Notitie 02946-49436-22
Geluid Puntgebouw 3 H Breda;
invloed hogere waarde zuidgevel

Datum
14 mei 2020

Referentie
02946-49436-22

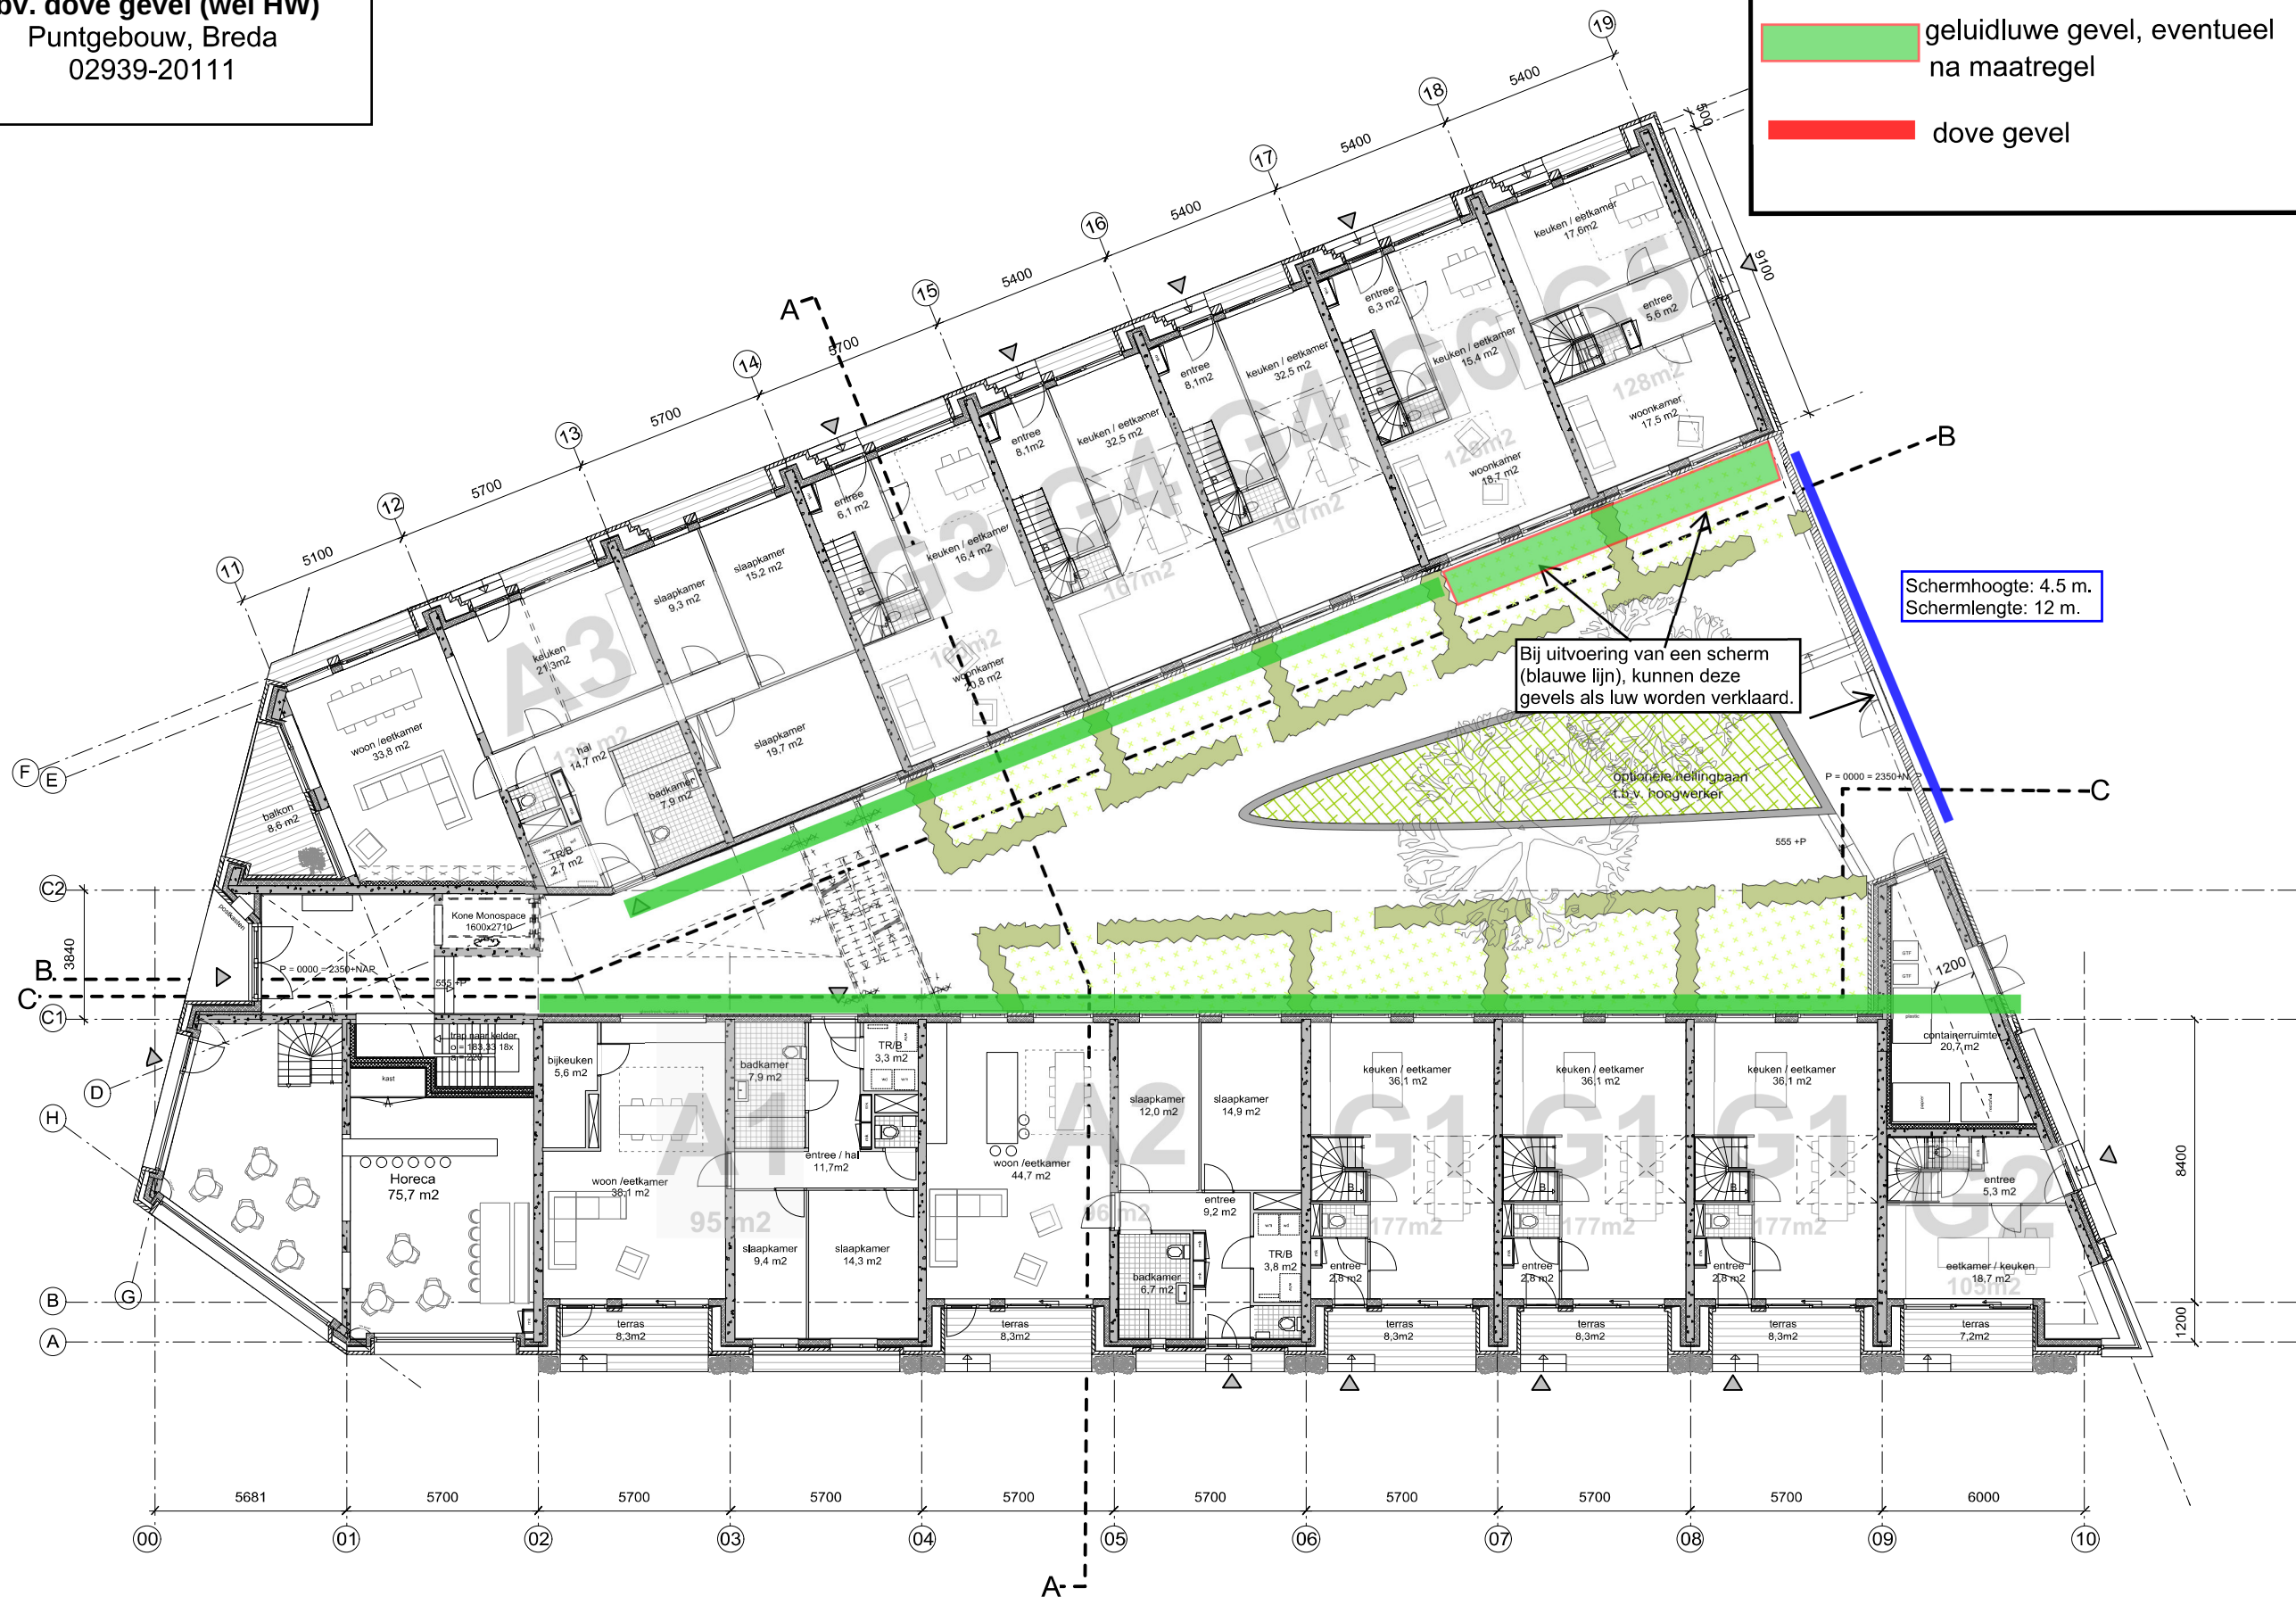
Aan deze gevel zijn geen verblijfsruimte aanwezig dus raamopeningen zijn toegestaan

Gevel geluidluw

Woonkamer via achterzijde eenzijdigspuien
Te openen raam
btv spui: 2,6 m²
